**AVIS RELATIF A LA PROTECTION
CONTRE LES EVENTUELS EFFETS NOCIFS ET NUISANCES
PROVOQUES PAR LES RAYONNEMENTS NON IONISANTS
GENERES PAR DES ANTENNES EMETTRICES STATIONNAIRES**

Commune : SILLY - Exploitant : PROXIMUS

Référence exploitant : 68RMG_01

Rapport n° 1518 / 2023

Figure 1 : Vue en plan des lieux de séjour et des points de contrôle

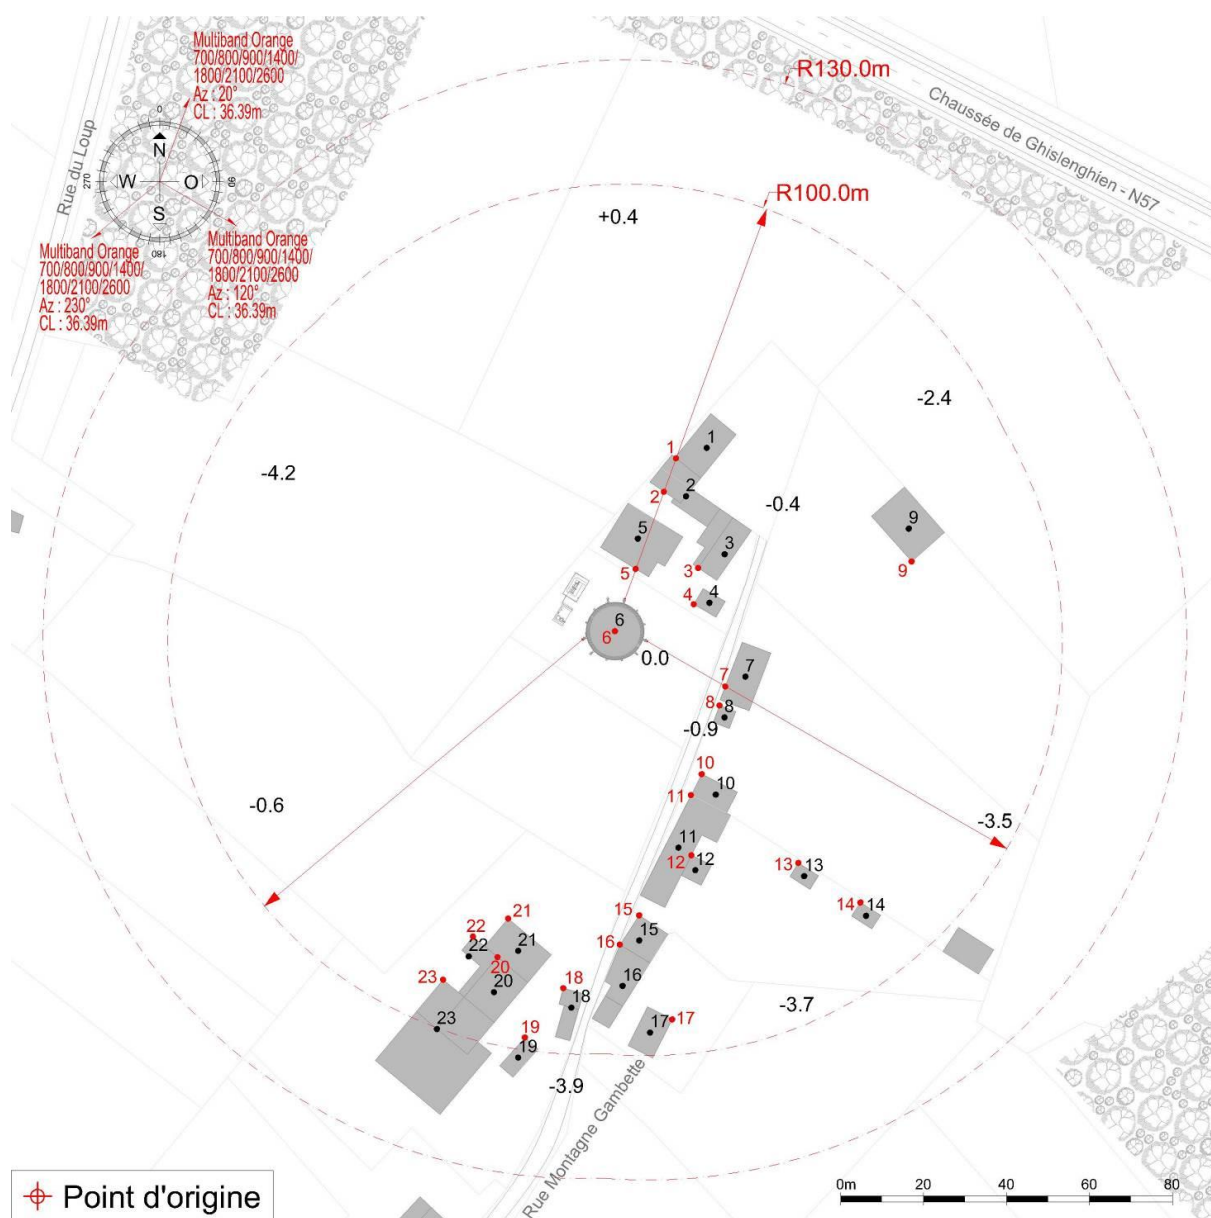
- le numéro du point de contrôle repris sur un des plans de la figure 1;
- le numéro du LS dans lequel se trouve le point de contrôle de la 1^{ère} colonne ;
- l'atténuation d'obstacle prise en compte pour le calcul de l'indice d'exposition dans le LS ;
- le résultat du calcul de l'indice d'exposition.

N° point de contrôle	LS	Atténuation (dB)	Indice d'exposition relatif à la limite par installation IE_i
1	LS1	3,0	0,009
14	LS14	3,0	0,008
7	LS7	3,0	0,007
2	LS2	3,0	0,006
23	LS23	3,0	0,006
20	LS20	3,0	0,005
8	LS8	3,0	0,005
13	LS13	3,0	0,005
22	LS22	3,0	0,004
5	LS5	3,0	0,004
21	LS21	3,0	0,003
18	LS18	3,0	0,003
11	LS11	3,0	0,003
12	LS12	3,0	0,002
9	LS9	3,0	0,002
10	LS10	3,0	0,002
17	LS17	3,0	0,002
3	LS3	3,0	0,002
19	LS19	3,0	0,002
15	LS15	3,0	0,002
16	LS16	3,0	0,002
4	LS4	3,0	0,001
6	LS6	3,0	0,000

En ce qui concerne les antennes de l'installation mentionnées dans le tableau 1, la distance maximale à laquelle la limite pourrait être atteinte, à l'extérieur, est égale à 84,2 m. S'il n'y a pas de LS à une distance inférieure, les antennes respectent forcément la limite d'immission.

Dans le cas des LS situés à l'intérieur des bâtiments, une atténuation d'obstacle est prise en compte et il en résulte que la distance maximale à laquelle la limite pourrait être atteinte se réduit à 59,6 m.
